**Avis de la mission régionale d'autorité environnementale
sur le projet de parc photovoltaïque au sol
au lieu-dit « le Carteyrou » - commune de Tour-de-Faure (Lot)**

N° saisine : 2021-9256

Avis émis le 11 mai 2021

Plan de masse extrait du permis de construire - réalisation TOTAL QUADRAN

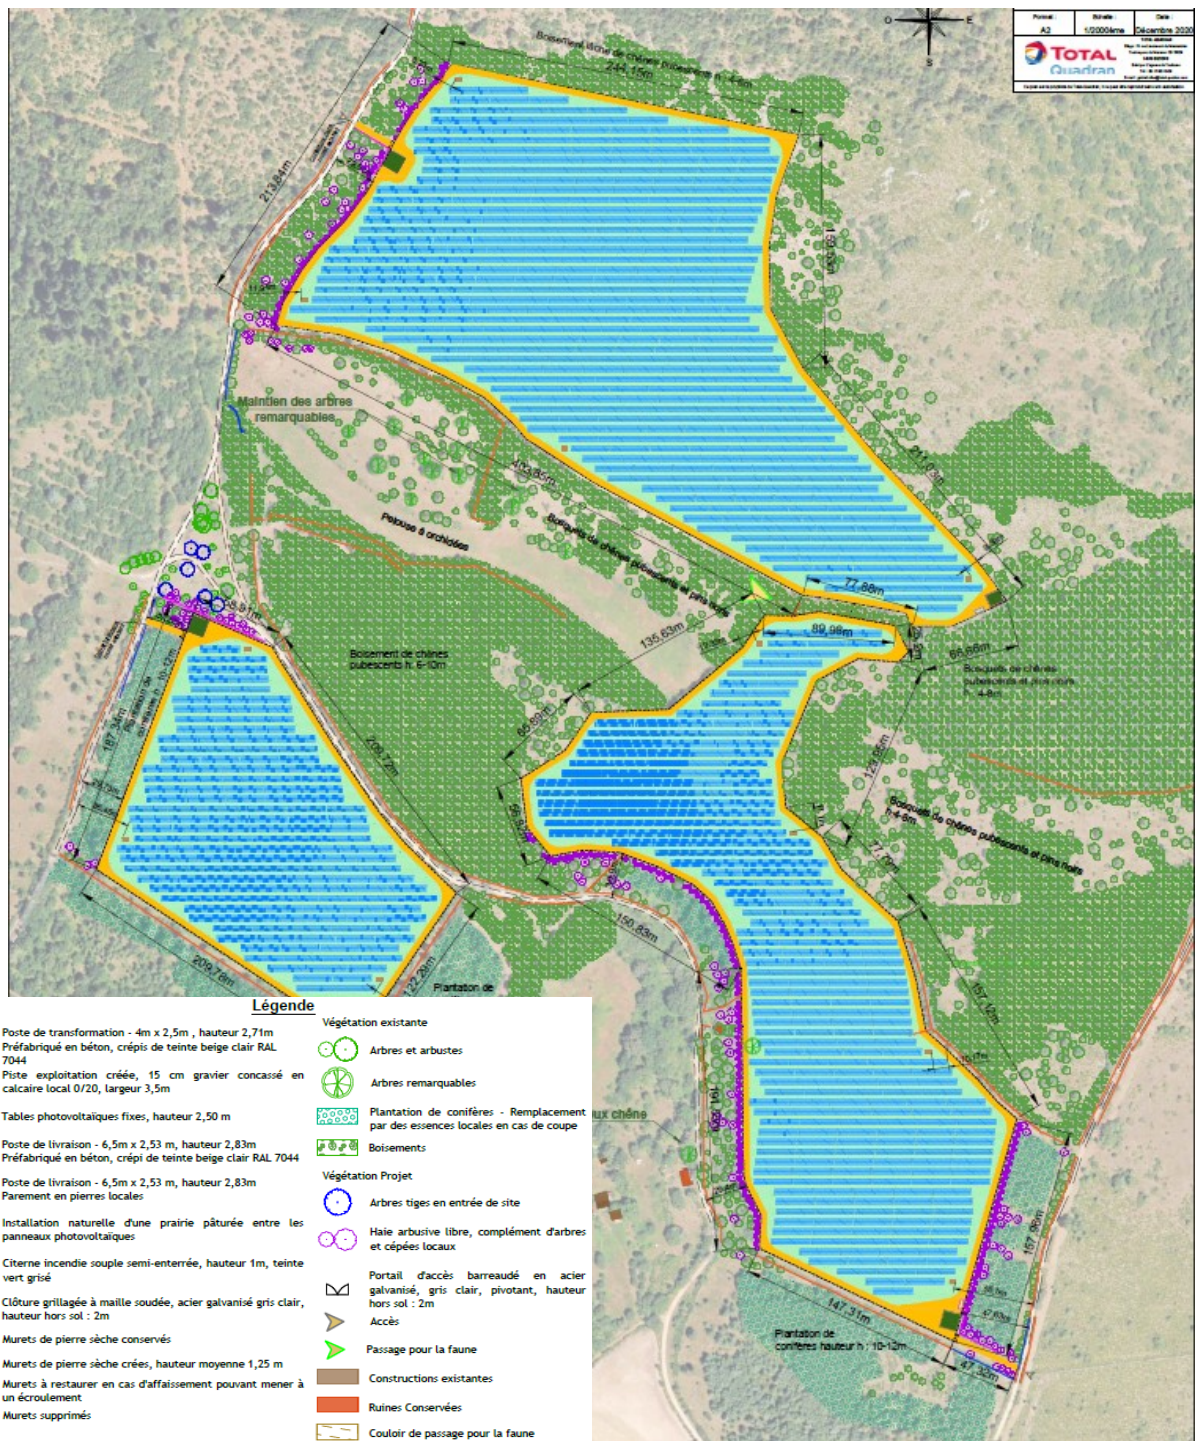
Les cartes réalisées pour les synthèses naturalistes des différentes espèces et habitats naturels procèdent à la représentation au sein de l'aire d'étude sans y superposer l'implantation des panneaux et des équipements connexes de la centrale photovoltaïque. Cela nuit à la compréhension de l'étude, obligeant le lecteur à consulter plusieurs éléments cartographiques en même temps (localisation des secteurs à enjeux et localisation des équipements).

La MRAe recommande que les cartes présentant les différents enjeux naturalistes comportent l'ensemble des équipements et infrastructures afin de mieux localiser les impacts et ainsi d'en apprécier plus aisément les conséquences.

Contexte naturaliste, habitats naturels, flore et continuités écologiques

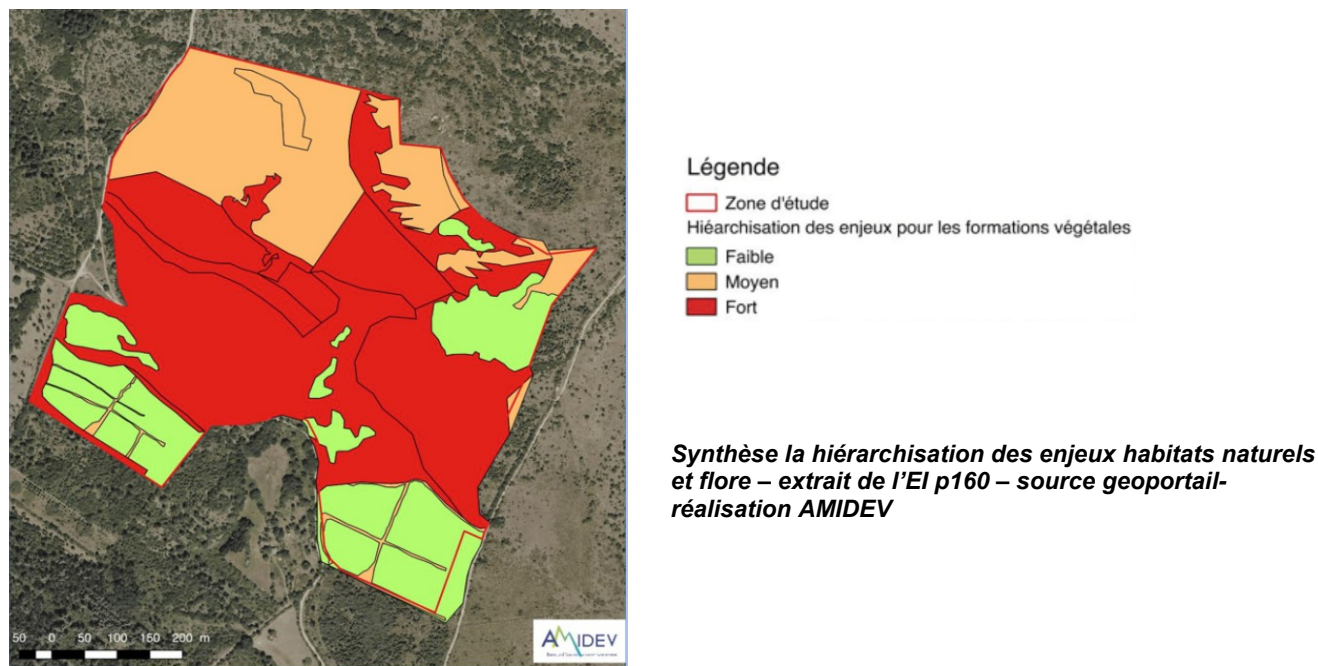
La carte ci-dessous présente les enjeux pour les habitats naturels et la flore à l'échelle de l'aire d'étude :

Sur les 39 ha de la zone d'étude complète, environ 19 ha comprendront des équipements industriels. Le tableau de la page 267 de l'étude d'impact donne le détail par type d'habitats des surfaces qui seront détruites par le projet. Des mesures d'atténuation sont prévues afin d'éviter une partie des habitats d'intérêts communautaires. Malgré ces mesures, une partie de ces habitats à forts enjeux de conservation ainsi qu'une grande partie des arbustes et boisements, 600 mètres linéaires de murets en pierre sèche, favorables à des reptiles et des amphibiens protégés, seront détruits. Les gros blocs seront passés au casse-cailloux. L'ensemble des secteurs équipés sera parcouru par un engin à chenilles afin d'enfoncer les pieux de soutien des tables solaires ; ce qui conduira à altérer les surfaces de pelouses sur lequel il circule. La MRAe évalue que les impacts sont forts, sur les quatre habitats d'intérêts communautaires, ainsi que sur les milieux

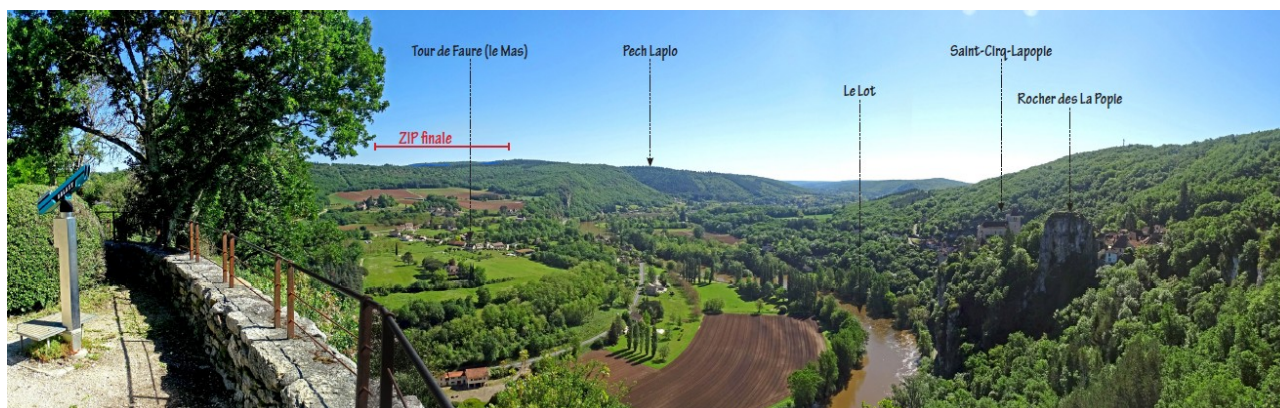
Par ailleurs, malgré un niveau de pente et un défrichement important de la zone, le dossier ne comprend pas d'étude hydraulique étudiant les conséquences du projet en termes d'écoulement des eaux de ruissellement. Compte tenu de la topographie et du projet, les risques d'érosion des sols et le départ de particules fines sur des terrains remaniés sont à analyser et en tant que de besoin, des solutions techniques (fossés, etc.) sont à mettre en place.

La MRAe recommande de réaliser en amont des travaux, une étude hydraulique sur les risques de ruissellement des eaux pluviales suite à la mise à nu des terrains. Cette étude devra présenter les différentes hypothèses d'écoulements prévus et la nécessité de prévoir des aménagements techniques afin de limiter les risques d'érosion des sols et le départ de particules fines sur des terrains remaniés.
